## Zusatzblatt Z910705

### - Fußschweller KEYFOX/RACKFOX/PENTA -

Zusätzlicher 220 Ohm-Widerstand auf der Platine KF 10

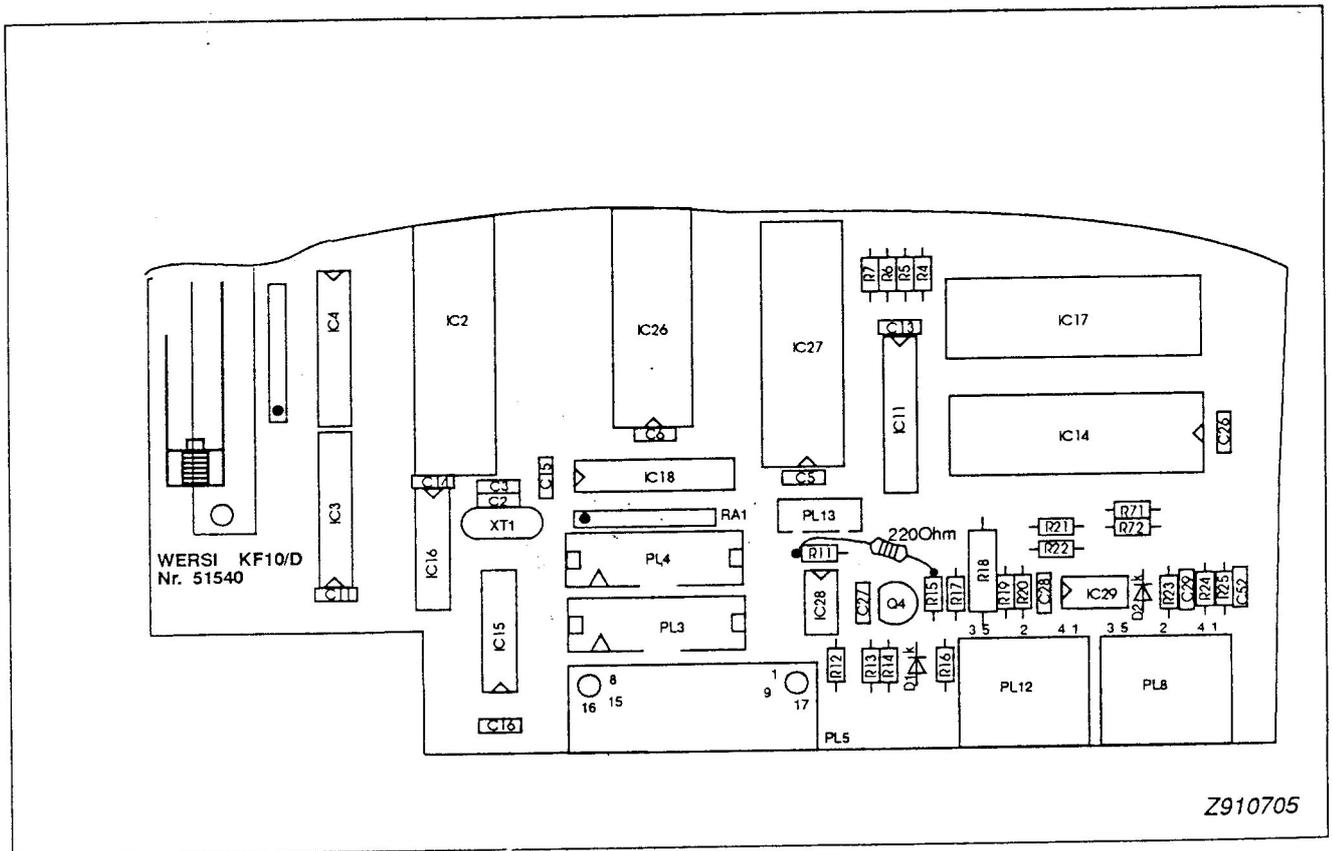
Falls die Minimallautstärke bei ganz zurückgenommenem Fußschweller noch zu hoch sein sollte, bringt ein zusätzlicher 220 Ohm-Widerstand auf der Platine KF 10 Abhilfe. Er ist serienmäßig in den Bausätzen mitverpackt und kann dann gemäß der nachstehenden Skizze von R11 nach R15 (entspricht IC 28, Pin 2 nach +15 V) gelegt werden.
